## ANÁLISE PRELIMINAR DE ENGENHARIA

Edital n. 075/2021 - UNIOESTE (Reitoria)

*“Construção do Ambulatório (Bloco IV), do Centro de Ciências da Saúde da UNIOESTE (Campus de Francisco Beltrão).”*

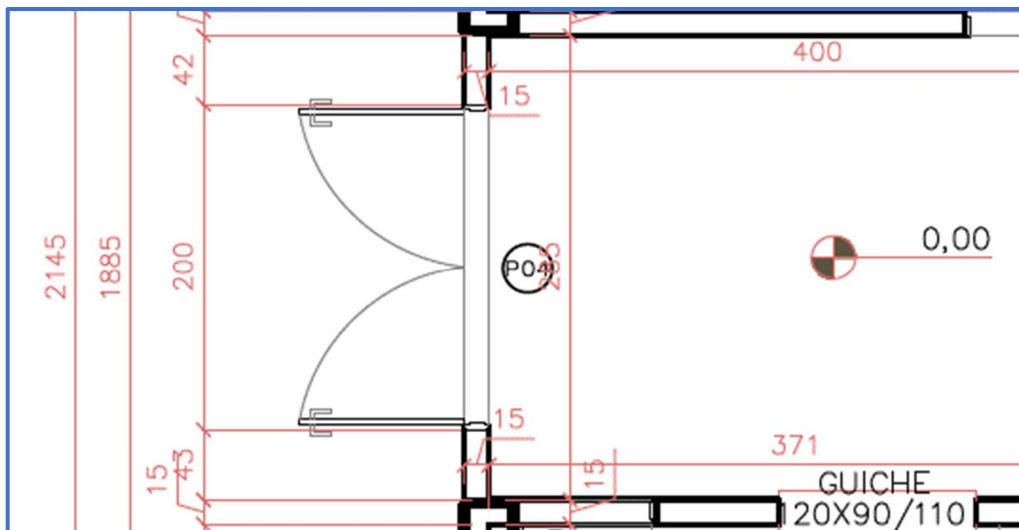
No projeto arquitetônico, observa-se a existência de um desnível de aproximadamente 13 cm (130 mm) entre o exterior e o interior do prédio (figuras a seguir).

- O projeto arquitetônico precisa incluir solução para os desníveis entre o exterior e o interior do edifício, à luz da Norma Técnica ABNT NBR 9050/2020.

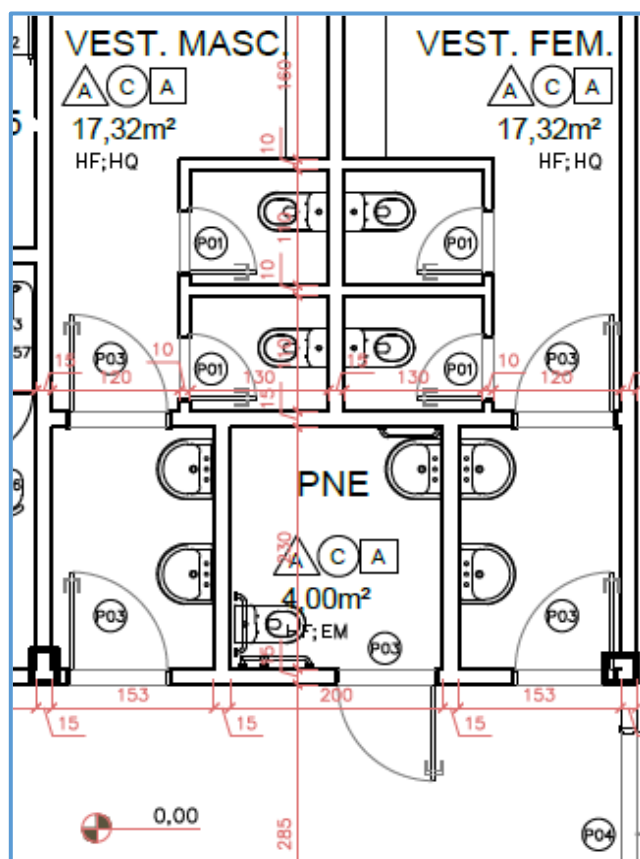
Na planta, não há indicação de existência de rampas nos acessos ao edifício:

Desníveis entre pisos adjacentes, em áreas transitáveis, constituem risco de tropeços e quedas acidentais de usuários da edificação, o que é ainda mais significativo em edificação voltada à área da saúde. De acordo com a norma técnica ABNT NBR 9050/2020 (sem grifos no original):
